MINISTERIO DE AMBIENTE Y DESARROLLO SOSTENIBLE

AUTO No. 171

"Por el cual se solicita información adicional"

Imagen No. 10 Área solicitada en sustracción en relación al área donde se adelantará cambio de uso de suelo

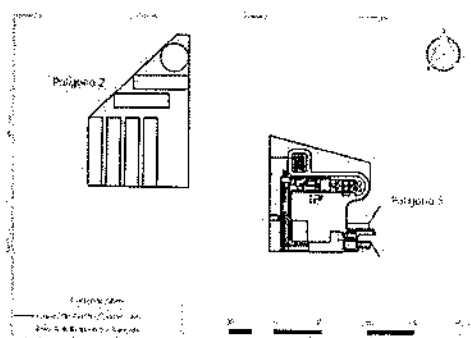
En la imagen No. 10 se puede observar, mediante la superposición de la capa denominada "líneas de diseño constructivo" sobre el área solicitada en sustracción, que el cambio de uso del suelo para la adecuación de la infraestructura de apoyo a la actividad es menor al área solicitada; evidenciándose lo anterior especialmente, en el polígono No. 1, donde en el

92,84% del área solicitada en sustracción no se adelantará un cambio de uso de suelo, ver tabla No. 11.

En este sentido, es importante delimitar las áreas donde se generará un cambio de uso del suelo por la adecuación de la infraestructura que se proyecta construir como apoyo a la actividad pública o interés social.

- *Ajustar el área solicitada en sustracción teniendo en cuenta las áreas donde se generará cambio de uso del suelo por la adecuación de la infraestructura asociada al proyecto y las áreas de importancia ecosistémica.*

Imagen No. 11 Traslape de la ronda de protección hídrica con el área solicitada en sustracción

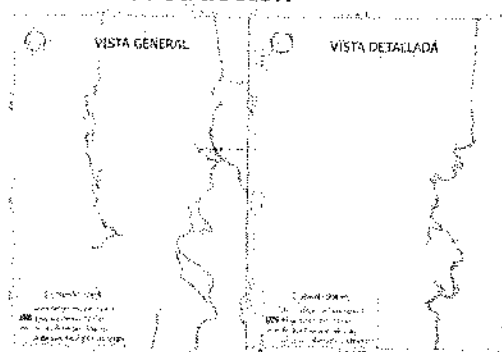
Además de lo anterior se debe tener en cuenta para la definición del área solicitada en sustracción, áreas de importancia ecosistémica como son las rondas de protección hídrica, que de acuerdo con el artículo 83 del Decreto – Ley 2811 de 1974 se define como una faja no menor a 30 metros de ancho a cada lado del cauce y que acorde con el artículo 3 del Decreto No. 1449 de 1977 se debe mantener en cobertura boscosa para que cumplan su papel como retenedoras de sedimentos, corredores de biodiversidad, barrera natural de protección del cauce y de regulación del caudal.

En este caso, se evidenció al adelantar el buffer de 30 metros al lado y lado de las corrientes hídricas identificadas en el área de influencia directa del proyecto se pudo establecer que la ronda de protección hídrica de la corriente superficial inhomínada se traslapa con el polígono No. 2 como se puede observar en la imagen 11.

Imagen No 13. Cartografía de la vía existente

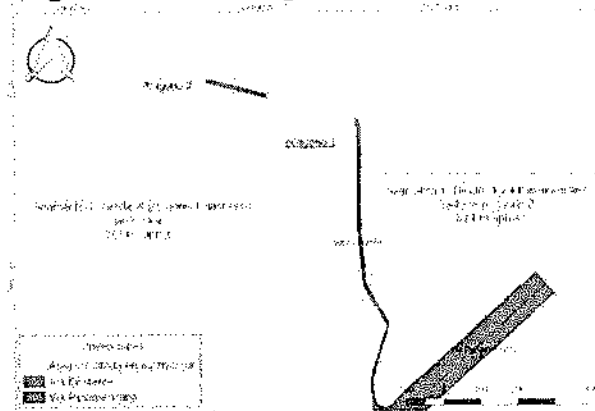
Sumado a lo anterior se evidenció inconsistencias entre lo que se describe en el documento técnico en relación a la longitud y ancho de la vía de acceso con la capa cartográfica denominada "sustracción InfraproyectoPG Any", donde el polígono identificado como "vía existente" tiene una longitud desde la vía panamericana hasta las áreas solicitadas en sustracción de aproximadamente 986 metros y un ancho de calzada de 11 metros, ver imagen No. 13.

- *Se debe integrar al área solicitada en sustracción la zona definida como acceso interno, allegando las coordenadas planas en el sistema de referencia Magna Sirgas, especificando su origen, así como las especificaciones técnicas de la vía.*

Imagen No 14. Red de descarga de vertimiento

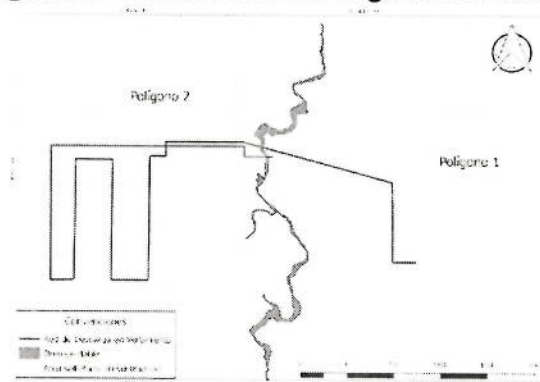
En cuanto a los recursos naturales que demandara la actividad y que serán a utilizados aprovechados o afectados durante las diferentes etapas del proyecto no se evidenció en el recurso agua las afectaciones relacionadas con los vertimiento de tipo doméstico e industrial que se generaran del proceso de beneficio del fruto de la palma africana, teniendo en cuenta que en los aspectos técnicos no es claro donde se adelantara estos vertimientos y en la cartografía capa denominada “Red de descarga en vertimientos” se observa un punto de vertimiento la quebrada innominada que se encuentra localizada en el área de influencia directa del proyecto, ver imagen 14.

Además, el peticionario no adelanta una descripción técnica de la infraestructura que se utilizara para adelantar los vertimientos ni identifica el área que se adecuara para adelantar esta actividad y que generaran un cambio en el uso del suelo.

- *Relacionar todos los recursos naturales que demandara la actividad y que serán utilizados, aprovechados durante las diferentes etapas del mismo, incluyendo los que requieren o no permiso, concesión o autorización.*
